Bijlage 1: Beoordeling zienswijzen op het ontwerpbestemmingsplan Groesbeekseweg 19 Mook

A. Ontvankelijkheid

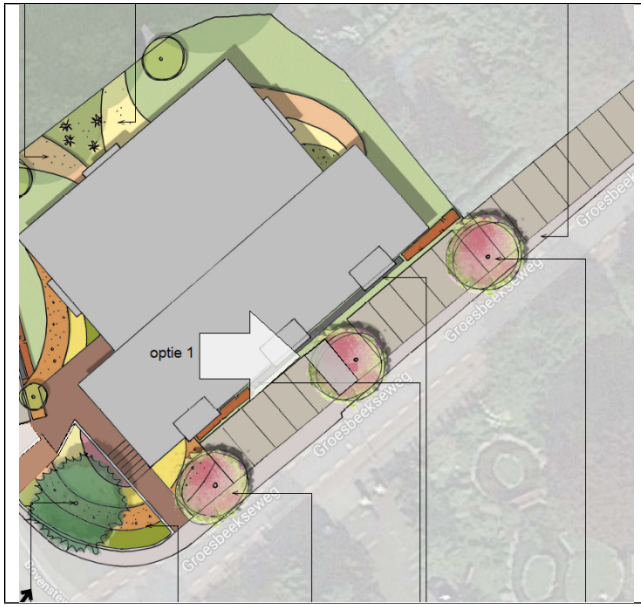
5. Parkeren van bewoners appartementen Groesbeekseweg 19. Er zijn te weinig parkeerplaatsen. De door de gemeente gebruikte uitgangspunten voor de berekening van de parkeerbehoefte volgens de CROW richtlijnen zijn onjuist. De gemeente gaat in haar berekening er onterecht van uit dat een deel van de appartementen in de categorie midden/goedkoop vallen. Er is geen rekening gehouden met een parkeervoorziening voor de hulpdiensten. Verder zou de verkeerde CROW norm gebruikt zijn. De norm van 2012 in plaats van 2018.	In de zienswijze wordt gesteld dat de door de gemeente gebruikte uitgangspunten voor het berekenen van de parkeerbehoefte onjuist is. De indieners geven aan dat niet de prijsstelling van de appartementen leidend moet zijn bij de bepaling van de parkeernorm, maar de omvang van de appartementen. Omdat een aantal appartementen een grootte hebben van meer dan 90 m2 en deze als duur geclassificeerd moet worden zou hier ook een hogere parkeernorm moeten gelden. Deze redeneerlijn gaat niet op. Het is gebruikelijk dat de parkeernorm wordt berekend op basis van het typewoning in combinatie met het prijssegment en niet in combinatie met de oppervlakte van de woningen. De gemeente heeft met de ontwikkelaar afspraken gemaakt over de prijsstelling van de huur of koopappartementen. Deze prijzen zijn leidend voor het bereken van de parkeernorm. Voor het bepalen van de parkeernorm maakt de gemeente Mook en Middelaar gebruik van de parkeernomen die het CROW voorschrijft (ASVV2012). De parkeernorm is ook geborgd in de regels van het bestemmingsplan. Bij het bereken van de parkeernorm wordt door het ASVV2012 een minimale en een maximale parkeernorm gehanteerd. Het is gebruikelijk om de gemiddelde parkeernorm te hanteren. Het is echter ook mogelijk om een minimale parkeernorm te hanteren. Wanneer uitgegaan wordt van een minimale parkeernorm is de behoefte 18,9 parkeerplaatsen, afgerond 19 parkeerplaatsen. Met 26 parkeerplaatsen is er in principe voldoende parkeergelegenheid. Op de openbare weg is voldoende ruimte voor hulpdiensten om zich tijdelijk op te stellen. Voor de brandweer gelden minimumafstanden, waarbij het voldoende is als de brandweer op de openbare weg parkeert. Gezien de kleine afstand van de openbare weg tot het gebouw wordt de minimale afstand bij dit plan zeker gehaald. Ook moet de openbare weg wel voldoende toegankelijk zijn. De veiligheidsregio Limburg Noord heeft voor wat betreft de bereikbaarheid geen opmerkingen en/of voorschriften ten aanzien van het appartementencomplex. De brandweer geeft positief advies voor de realisatie van een appartementen complex. In de toelichting van het bestemmingsplan (Hfdst. 4.4) staat dat de gemeente Mook en Middelaar voor wat betreft parkeren aansluit bij de parkeernormen van het CROW. Er wordt in de toelichting van het bestemmingsplan per abuis verwezen naar publicatie 317. Dit is een fout in de tekst. Publicatie 317 moet publicatie 381 zijn. De publicatie 381 is van 2018 en hanteert de meest recente norm. De in het ontwerp bestemmingsplan gehanteerde parkeernormen komen uit de publicatie 381.

6. Het haaks parkeren aan de Groesbeeksweg is gevaarlijk.	De huidige parkeerplaatsen die horen bij het kantoorgebouw zijn haaks op de Groesbeekseweg gesitueerd. Ook in de nieuwe situatie wordt uitgegaan van haaks parkeren. In die zin verandert de situatie niet. De verwachting is dat het aantal verkeersbewegingen ten opzichte van de kantoorfunctie zal gaan afnemen. Minder verkeersbewegingen betekent vaak ook minder kans op ongelukken. De Groesbeekseweg is een 30 km weg. In principe is haaks parkeren toegestaan op een 30 km weg. Om te voorkomen dat mensen te hard rijden zijn in het verleden maatregelen genomen. Bij de Generaal Gavinstraat is een plateau gerealiseerd en bij de aansluiting van de Groesbeekseweg en de Bovensteweg is een slinger gemaakt die moet benadrukken dat het hier om een 30 km weg gaat. Met de ontwikkelaar zijn afspraken gemaakt over de inrichting van de parkeerplaatsen ten behoeve van de verkeersveiligheid. Tussen de parkeerplaatsen en de Groesbeekseweg wordt een trottoir gerealiseerd met een breedte van circa 1,65 meter. Het trottoir maakt het mogelijk dat wegrijdende automobilisten kunnen manoeuvreren en uitzicht hebben op de weg. Daarnaast wordt aankomend verkeer niet plotseling geconfronteerd met plots achteruitrijdend verkeer. Naar aanleiding van de zienswijzen die betrekking hadden op het verkeervraagstuk is de Loendersloot Groep door de gemeente Mook en Middelaar benaderd om een objectieve controle uit te voeren van

Conclusie / Verwerking	
De zienswijze geeft geen aanleiding tot aanpassing van de verbeelding en de planregels van het bestemmingsplan. Wel zal in de toelichting van het bestemmingsplan twee wijzigingen worden doorgevoerd: 1. In de tekst van de toelichting staat in hoofdstuk 4.4. een verwijzing naar publicatie 317 van de CROW. Dit zal aangepast worden naar publicatie 381. 2. In de tekst van de toelichting staat in hoofdstuk 4.4. dat er een parkeerbehoefte is van 26,1 en dat 26 parkeerplaatsen gerealiseerd worden. Omdat het gebruikelijk is dat bij de berekening van de parkeerbehoefte naar boven wordt afgerond zal het aantal parkeerplaatsen worden uitgebreid van 26 naar 27 parkeerplaatsen. Dit conform optie 1 van onderstaande tekening.
